SOMMAIRE DU PORTE A CONNAISSANCE

Le présent document constitue le porté à connaissance des modifications du projet par rapport au projet autorisé en 2017 conformément aux articles L.181-14 et R181-46 du code de l'environnement.

7 LES MODIFICATIONS DU PROJET DE LA COOPERATIVE DE L'EAU 79

Figure 7 : Carte de localisation des 16 réserves 2019

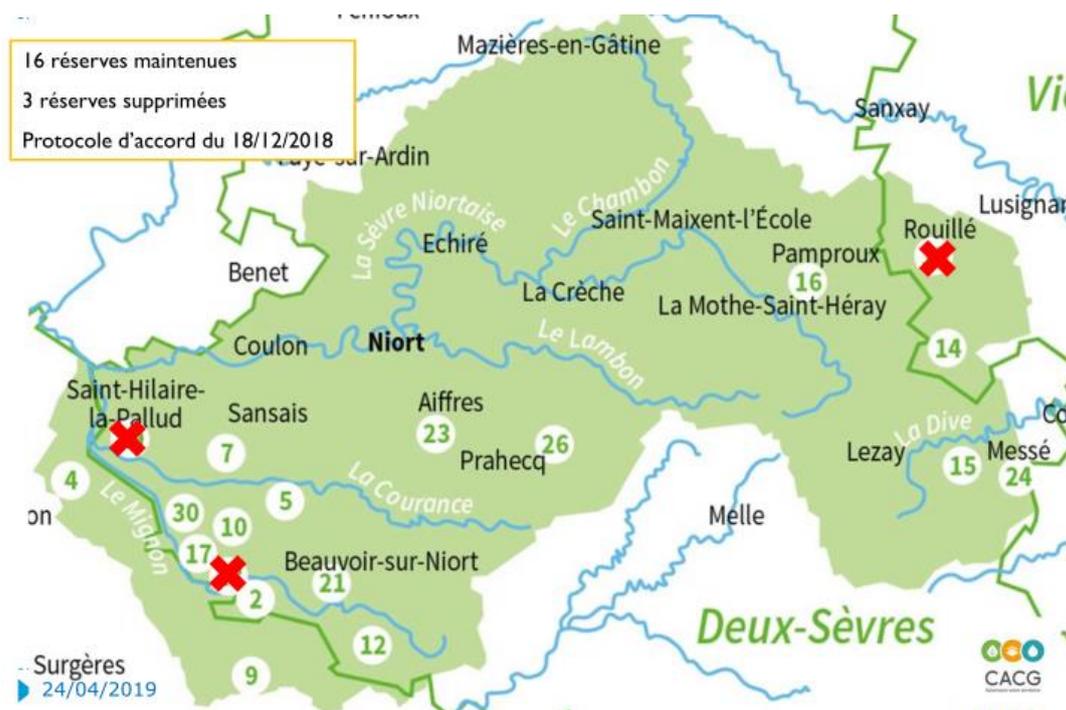
Dans l'objectif d'optimiser les modifications de son programme, et pour tenir compte des demandes exprimées par la Commission d'Evaluation et de Surveillance, la Coopérative de l'eau 79 a décidé de supprimer 3 des 19 réserves du programme (SEV13 à Rouillé, SEV18 à Usseau et SEV29 à St Hilaire la Palud).

- sur le bassin du Mignon, la réserve d'Usseau enregistrait moins de bénéfice positif pour la nappe que les autres sites du secteur, et seules 2 exploitations étaient raccordés à cet ouvrage. Elle pouvait donc être plus facilement supprimée ;
- la réserve de Saint Hilaire la Palud enregistrait également un bénéfice moins important sur le milieu compte tenu de son emplacement ;
- sur le bassin de la Sèvre Niortaise, la Coopérative de l'eau 79 a choisi de retirer une réserve, la réserve de Rouillé, du fait de son moindre nombre de raccordés et de l'importance de maintenir les sites qui substituent des prélèvements en rivière sur le bassin de la Sèvre Niortaise amont.

Figure 8 : Proposition d'aménagement de la station de pompage (CAUE 79)

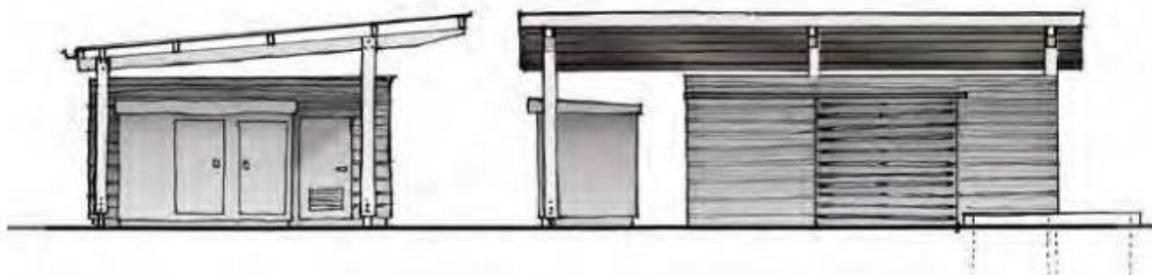
- Bardage d'essence naturelle non traité (vieillesse naturelle) : de préférence essence locale type châtaigner
- Ossature poteaux poutres en lamellé-collé
- Portail persienne coulissant sur rail, fixé sur cadre métallique, essence de bois identique à celle du bardage
- Toiture en bac acier laqué gris, éventuellement support à des panneaux solaires
- L'ensemble des éléments techniques et des accessoires (transformateur, porte, rives) ton mat gris neutre par analogie au bardage RAL 7030 ou 7023. Le PVC est à proscrire.

Les recommandations du CAUE sont prises en compte pour les réserves concernées.

Extrait - Carte réseau SEV15

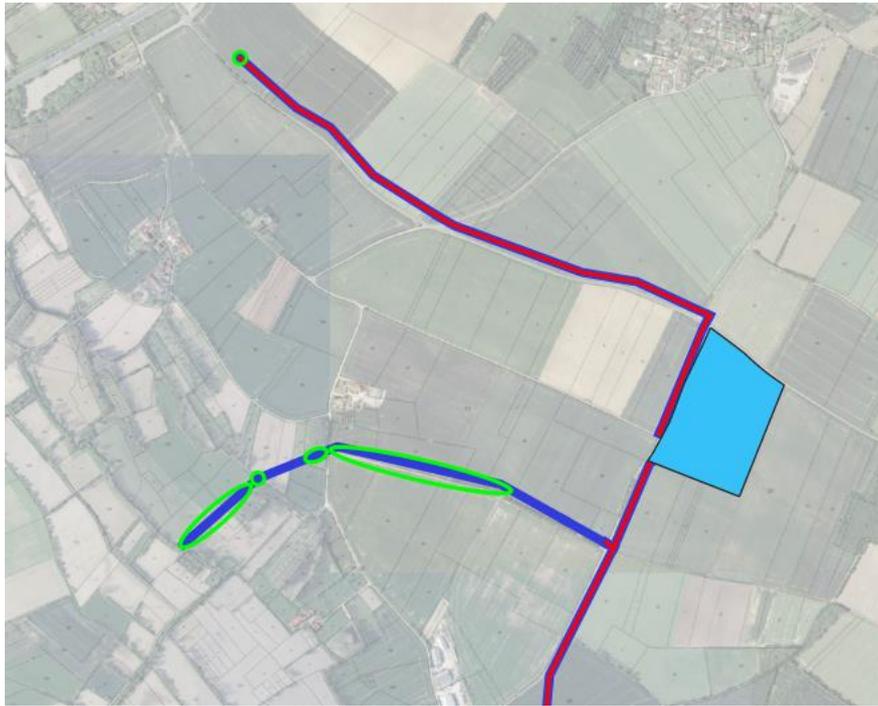
Le nouveau projet se distingue de l'ancien par le raccourcissement de deux extrémités : la première de 1930 mL au lieu-dit « Le Breuil » où s'observait ponctuellement des *Œdicnèmes* criards, la seconde de 645 mL qui traversait une place de chant de l'Outarde canepetière et en bordure immédiate d'une zone de rassemblement.

Il intègre un allongement de 2800 mL d'une extrémité au lieu-dit « les Grands champs » et se positionne tantôt en marge d'une voirie, tantôt en limite d'une autre place de chant de l'Outarde canepetière. Pour ce nouveau tronçon (linéaire similaire à ce qui est retiré), les mesures prévues en faveur des habitats d'espèces seront appliquées.

Extrait - Carte réseau SEV23

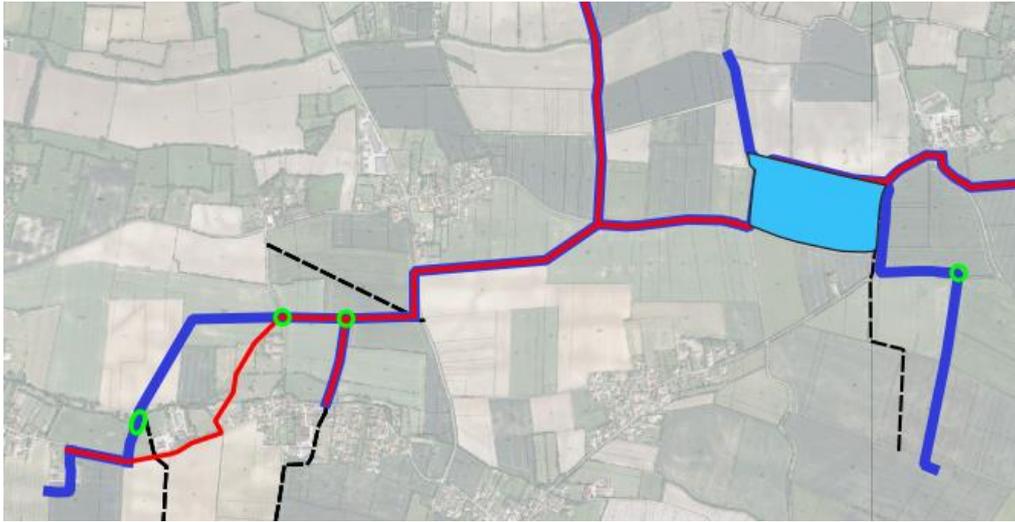
Le projet entraîne une modification du tracé d'une conduite sur 180 mètres au lieu-dit « le Petit Martigny ». Dans ce secteur aucune espèce à enjeu n'a été répertoriée.

Il prévoit également une requalification de 840 mL au lieu-dit « Crinay ». Aucune espèce à enjeu n'a été relevée à ce secteur.

Le projet intègre un nouvel embranchement de canalisations venant s'appuyer sur la réserve et orienté en direction de la « plaine de Saint Pierre ». Sur ce secteur, le tronçon sera sans impact sur des espèces remarquables.

Extrait - Carte réseau SEV26

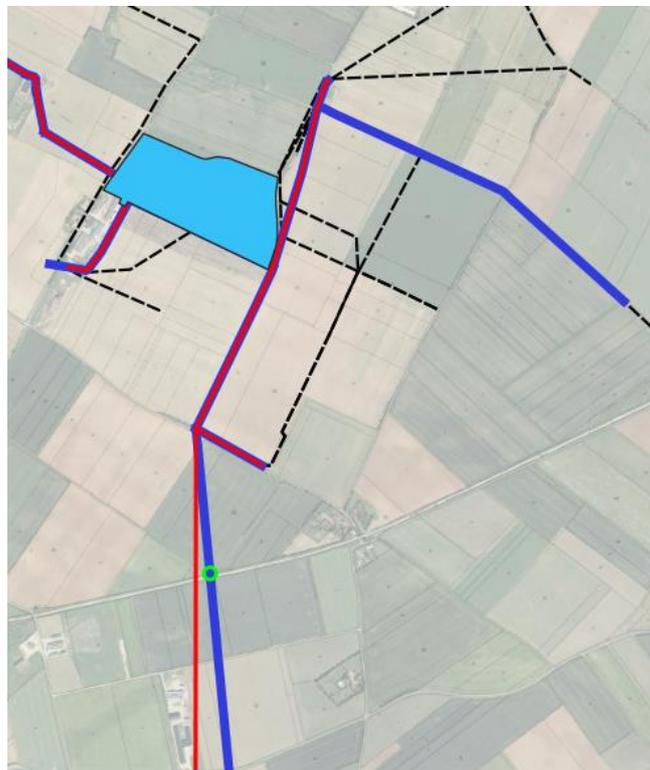
Le projet évolue en intégrant un nouvel embranchement au lieu-dit « les Chirons » correspondant à une longueur supplémentaire de 1050 mL. Sur ce secteur des observations isolées d'Ædicnème criard et d'Outarde canepetière sont répertoriées. Pour ces espèces l'organisation des travaux d'enfouissement des conduites à une période adaptée n'entraîne aucune incidence sur leur fréquentation du site.

Concernant le réseau au sud, le déplacement à la marge du réseau n'engendre pas non plus d'impacts particuliers.
